Nuevo tornillo - Polea tensora 531 0278 30

Fabricante:
Volkswagen

Modelo: Transporter T4

N.º LuK AS: 531 0278 30

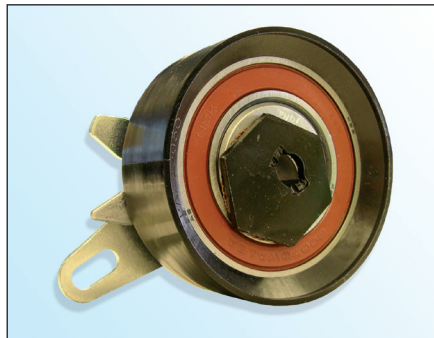
En el marco del desarrollo continuo de nuestros productos y de la seguridad de la calidad INA suministra con la polea tensora 531 0278 30 un nuevo tornillo (fig. 3).

Características:

- Cabeza de tornillo plana con Torx
- Cabeza de tornillo Ø 18,5 mm
- Clase de resistencia 10.9
- Seguro del tornillo en la rosca
- Con retención de par

INA recomienda cambiar el tornillo original (fig. 2) por el tornillo suministrado.

Par de apriete: 20 ± 1,5 Nm
